ZP-2549/20

Dotyczy postępowania o udzielenie zamówienia publicznego na dostawy sprzętu dla Pracowni Hemodynamicznej, sprzętu PTCA (znak sprawy: Z/47/PN/20).

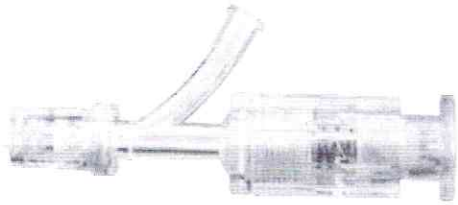
Ze względu na możliwość zaferowania produktu konkurencyjnego zwracam się do Zamawiającego o wydzielenie pozycji 5 i stworzenie osobnego zadania na y konektor.

Posiadamy w ofercie y konektor 8 F push- click pracujący w 3 pozycjach : otwarta, półotwarta, zamknięta. Wersja z drenem i kranikiem trójdrożnym.

Poniżej zdjęcie proponowanego y konektora :

W odpowiedzi na powyższe zapytanie Zamawiający informuje, że na tym etapie nie może wydzielić pozycji z zadania i utworzyć z niej oddzielnego zadania.

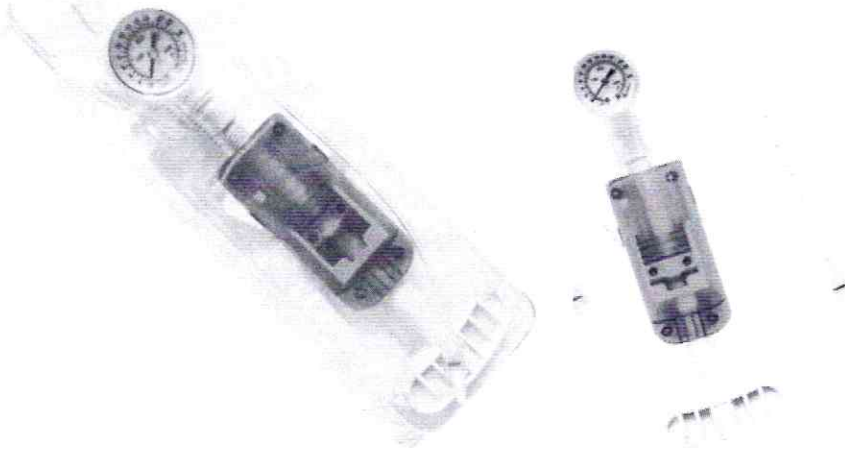
Ze względu na możliwość zaoferowania produktu konkurencyjnego zwracam się z prośbą do Zamawiającego o wydzielenie pozycji 6 i stworzenie osobnego zadania na strzykawkę wysokociśnieniową 20 ml 30 atmosfer.

Poniżej zdjęcie proponowanego produktu:

W odpowiedzi na powyższe zapytanie Zamawiający informuje, że na tym etapie nie może wydzielić pozycji z zadania i utworzyć z niej oddzielnego zadania.

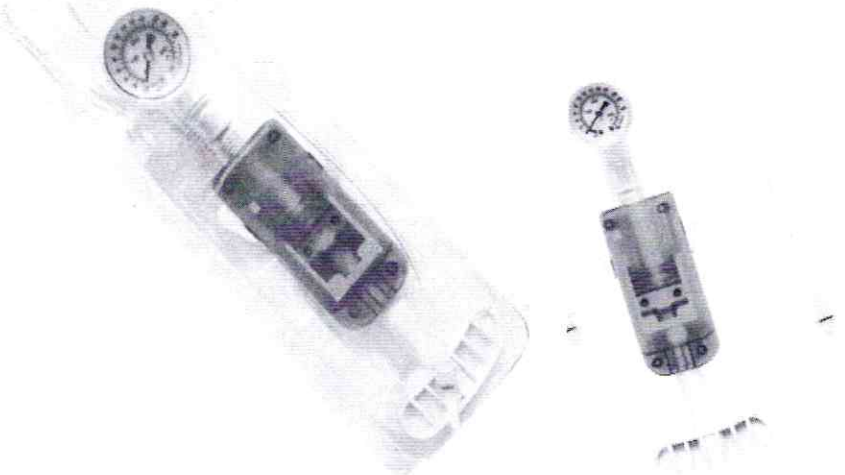
Zwracam się do Zamawiającego o wydzielenie w pakiecie 7 pozycji 3 i stworzenie osobnego zadania na pompki ciśnieniowe.

Posiadamy w ofercie pompkę 20 ml 30 atm z drenem i kranikiem trójdrożnym w zestawie .

Poniżej zdjęcie proponowanego rozwiązania :

W odpowiedzi na powyższe zapytanie Zamawiający informuje, że na tym etapie nie może wydzielić pozycji z zadania i utworzyć z niej oddzielnego zadania.

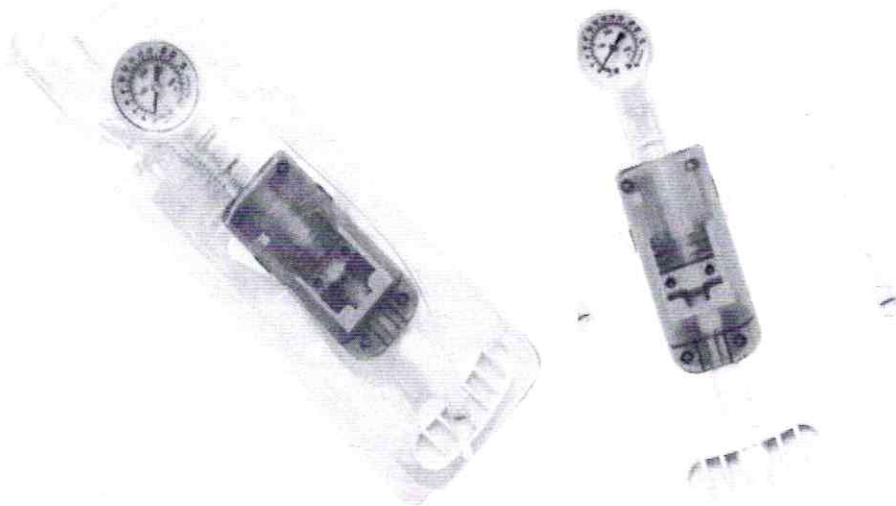
Zwracam się do Zamawiającego o wydzielenie w pakiecie 10 pozycji 7 i stworzenie osobnego zadania na pompki ciśnieniowe.

Posiadamy w ofercie pompkę 20 ml 30 atm z drenem i kranikiem trójdrożnym.

Poniżej zdjęcie proponowanego rozwiązania

W odpowiedzi na powyższe zapytanie Zamawiający informuje, że na tym etapie nie może wydzielić pozycji z zadania i utworzyć z niej oddzielnego zadania.

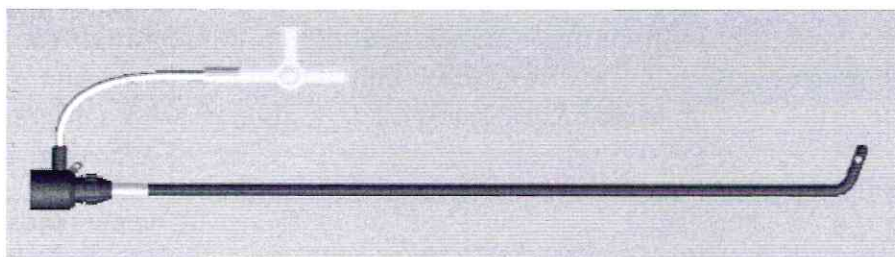
Ze względu na możliwość zaoferowania produktu konkurencyjnego zwracam się do Zamawiającego o dopuszczenie koszulek transseptalnych i igieł o następujących parametrach:

- dwie krzywizny : N0 i N1, w tym extra sharp
- dostępne 3 długości
- igła ze stali zakończona plastikowym motylkiem w celu łatwiejszej pracy operatora

- dostępne 4 krzywizny do wyboru Zamawiającego

Poniżej zdjęcie koszulki i proponowanych krzywizn:

W odpowiedzi na powyższe zapytanie Zamawiający informuje, że wymaga asortymentu zgodnego z opisem zamieszczonym w SIWZ.
